Réponse à la demande de compléments

Parc éolien du Petit Kermaux

Parc éolien de Saint-Mayeux – Corlay – Eoliennes du Petit Kermaux

ADDENDUM SUITE A LA MODIFICATION DU PLAN MASSE

Carte 2 : Plan de masse de l'éolienne E4 et de ses aménagements - Projet modifié (Source : VSB Energies Nouvelles)

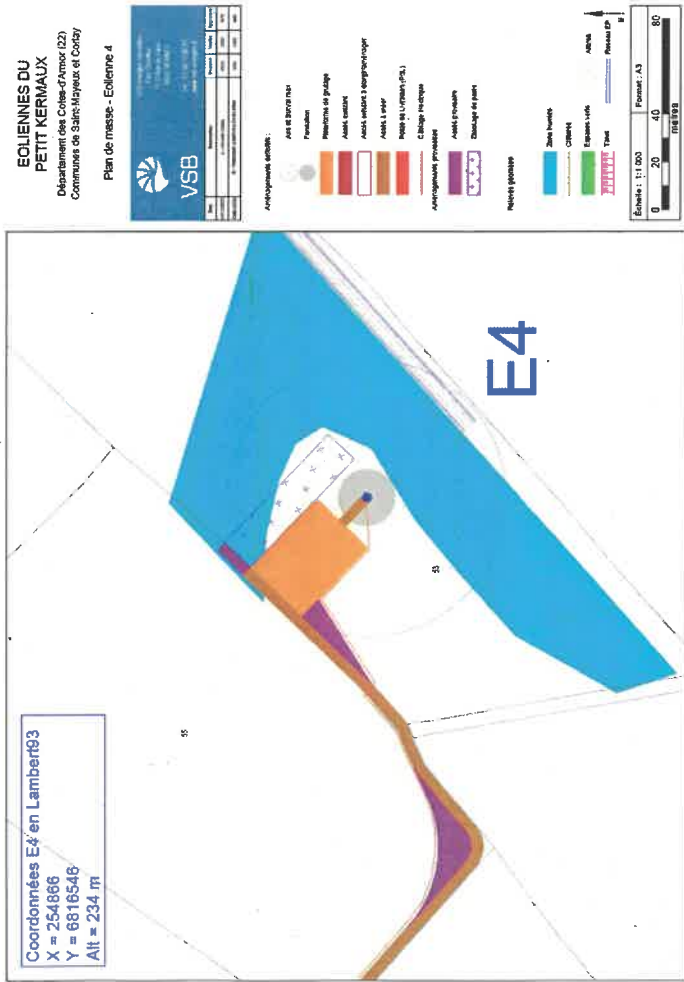
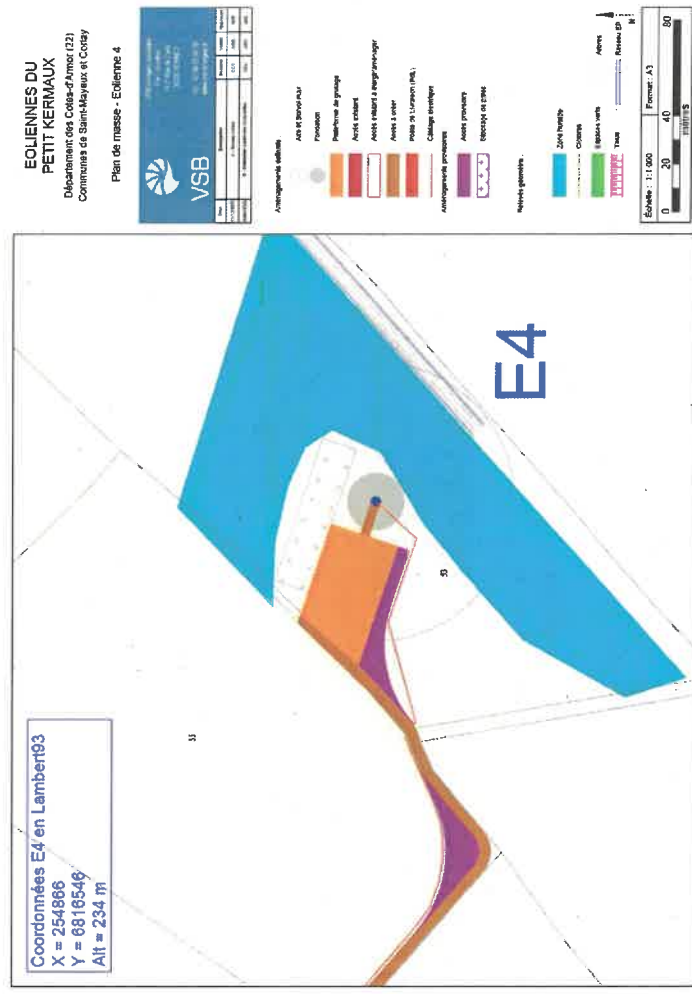
Les deux extraits de plan page suivante permettent de comparer les aménagements au niveau de l'éolienne E4. Le porteur de projet a modifié les éléments suivants :

- la plateforme est légèrement pivotée afin de ne plus impacter la zone humide. Sa taille est légèrement augmentée ;
- les aménagements provisoires sont modifiés et leurs surfaces augmentent légèrement ;
- l'accès créé pour atteindre E4 est légèrement raccourci ;
- le tracé du raccordement électrique interne est modifié pour s'adapter ; sa longueur et son emprise augmentent légèrement.

Initialement, le projet déposé impactait 87,2 m² de zones humides. Cela entraînait :

- la mise en place d'une mesure de compensation à hauteur de 175 m² afin d'être en conformité avec le SDAGE Loire-Bretagne ;
- de légers impacts pour le groupe des amphibiens, en empiétant sur des milieux potentiellement propices à leur reproduction (phase aquatique) ;
- de légers impacts sur l'entomofaune qui perdait des milieux favorables à leur cycle de vie.

En évitant désormais totalement les zones humides dans le cadre de la conception du projet, l'effet de la modification est positif pour les milieux naturels.

La modification du plan masse du projet éolien de Saint-Mayeux - Corlay au niveau de l'accès et de la plateforme de l'éolienne E4 permet d'éviter totalement toutes les zones humides ; aucune mesure de compensation n'est désormais nécessaire. La modification est donc positive pour les milieux naturels. Cette modification du plan masse entraîne également une légère baisse de la consommation totale de surface agricole en période d'exploitation.

Plan de masse - Eolienne 4

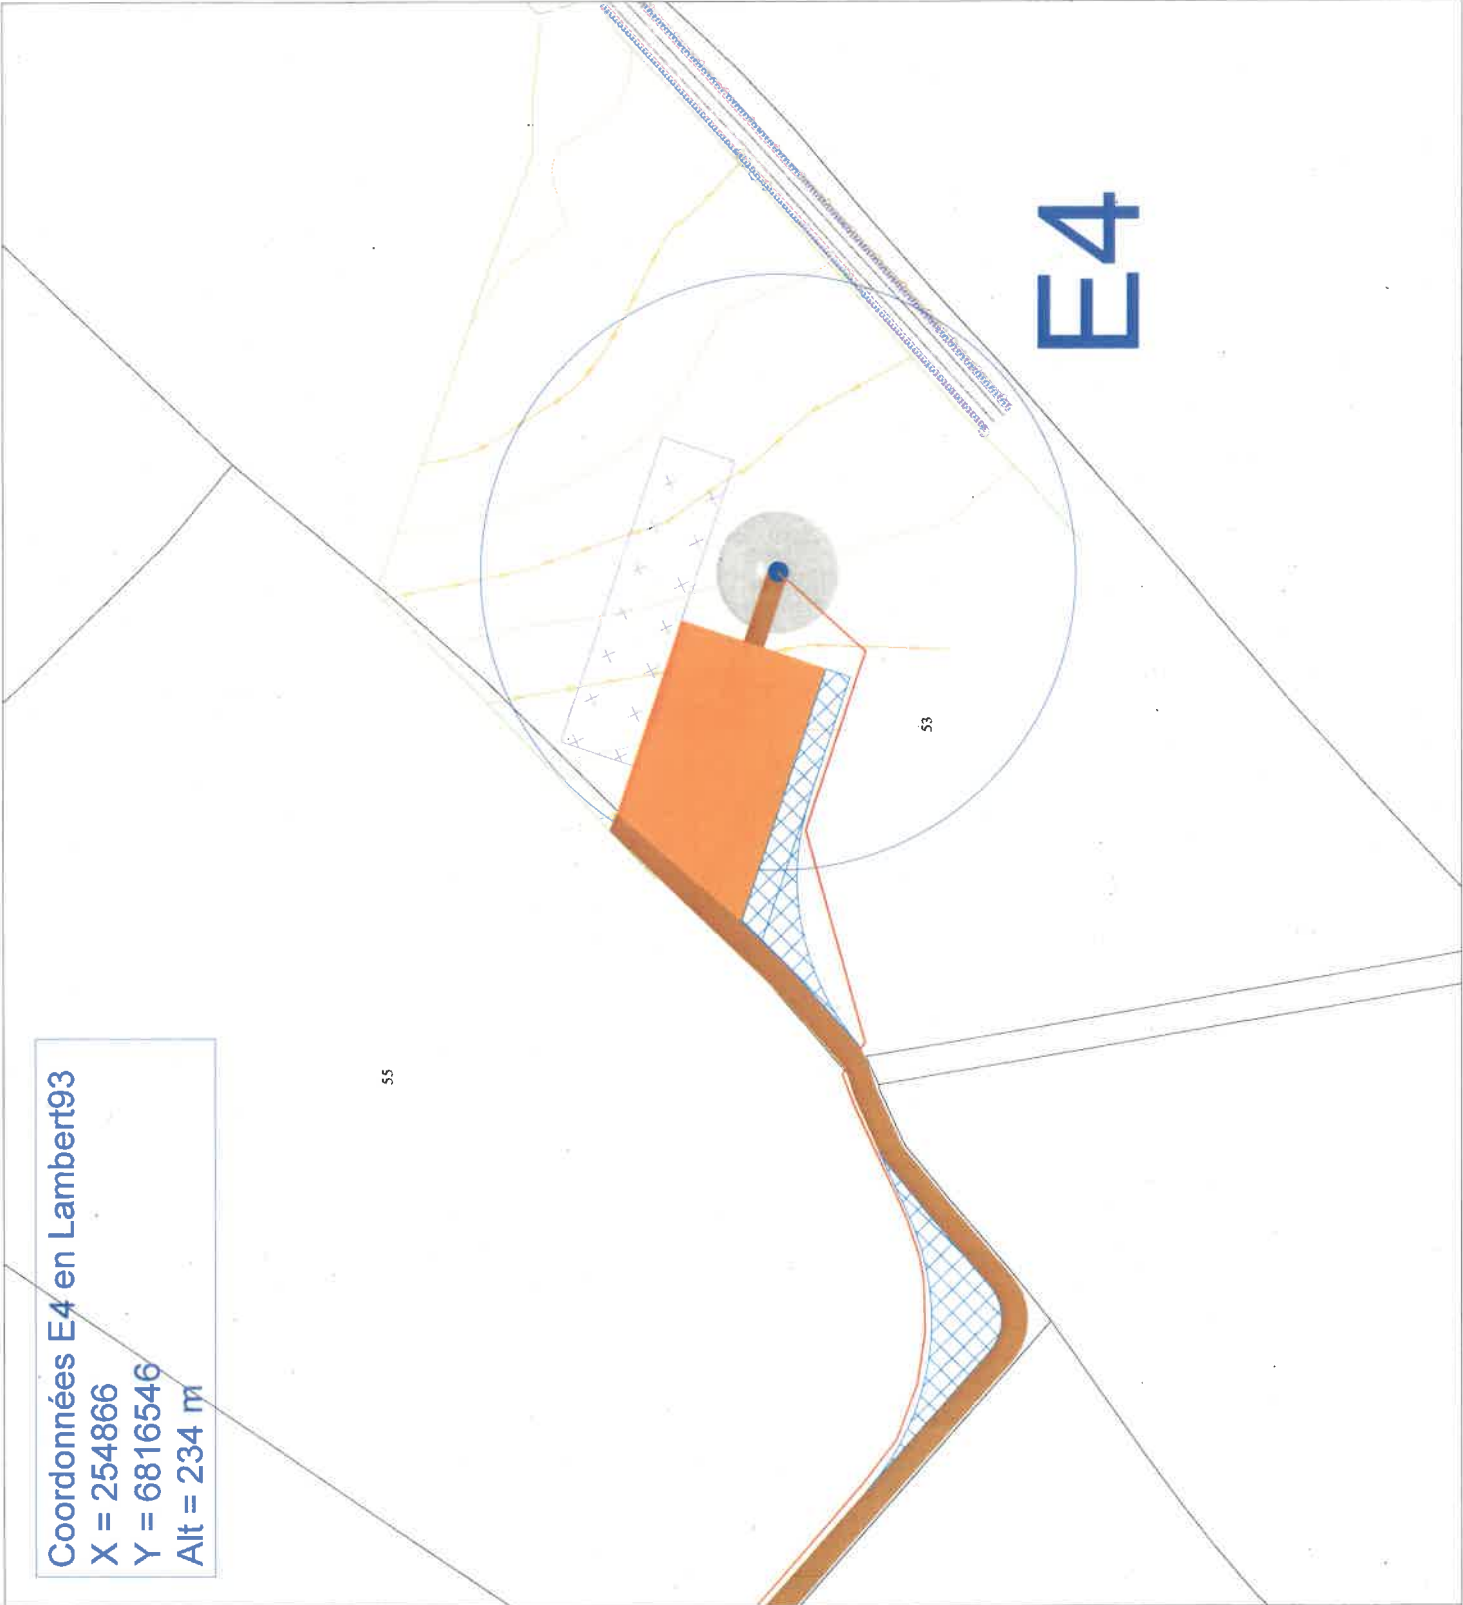
Date	Description	Dessiné	Vérifié	Approuvé
11/12/2020	A - Version initiale	CCO	NBO	RFE
13/01/2023	B - Orientation plateforme E4 modifiée	VCH	NBO	MCI
